NÁRODNÍ  
PAMÁTKOVÝ  
ÚSTAV

**Vyjádření podle § 14 odst. 6 zákona č. 20/1987 Sb., o státní památkové péči, v platném znění.**

Moravské Budějovice, okres Třebíč, kraj Vysočina, prostorové úpravy ul. Tovačovského sady, Moravské Budějovice.

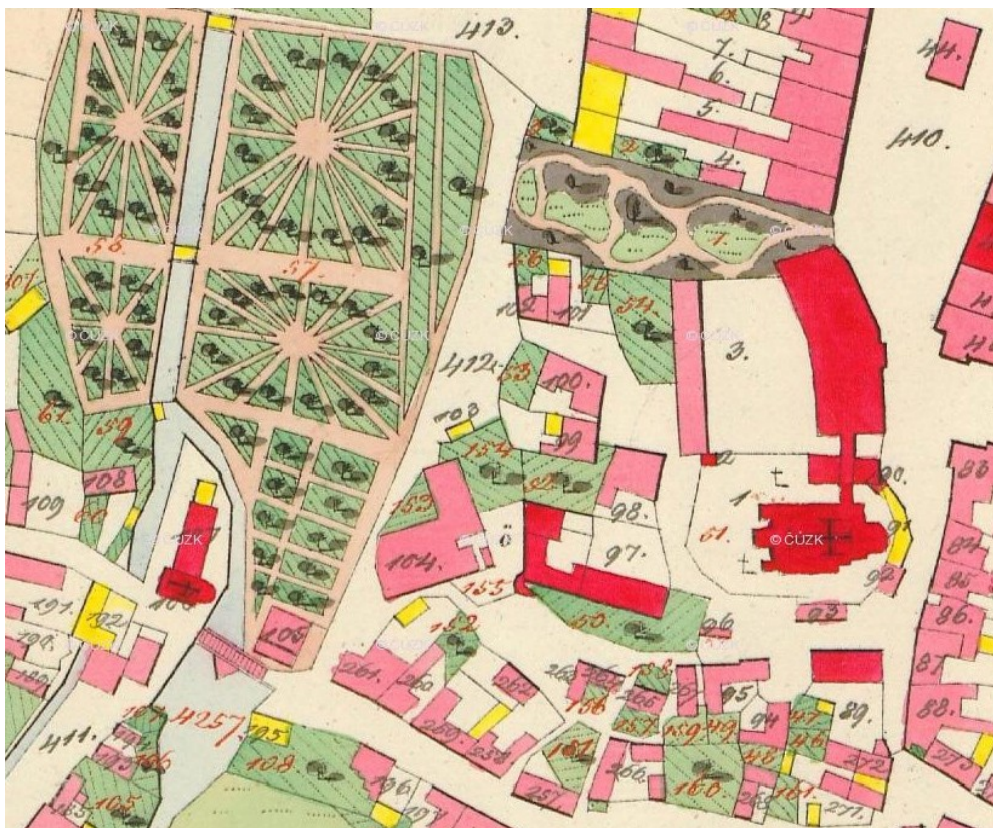
Namísto předkládaného řešení by z perspektivy odborné organizace státní památkové péče bylo vítanější, pokud by vznikl zájem na rehabilitaci daného prostředí, zejména pak zachování půdorysné stopy parku, v zachování a opravě ohradní zdi parku, která je navíc ve výkresové části č. 1 plánu ochrany MPZ Moravské Budějovice označena jako „architektonicky cenná stavba“.

Situace původního členění zámeckého parku viz v obrazové příloze našeho vyjádření.
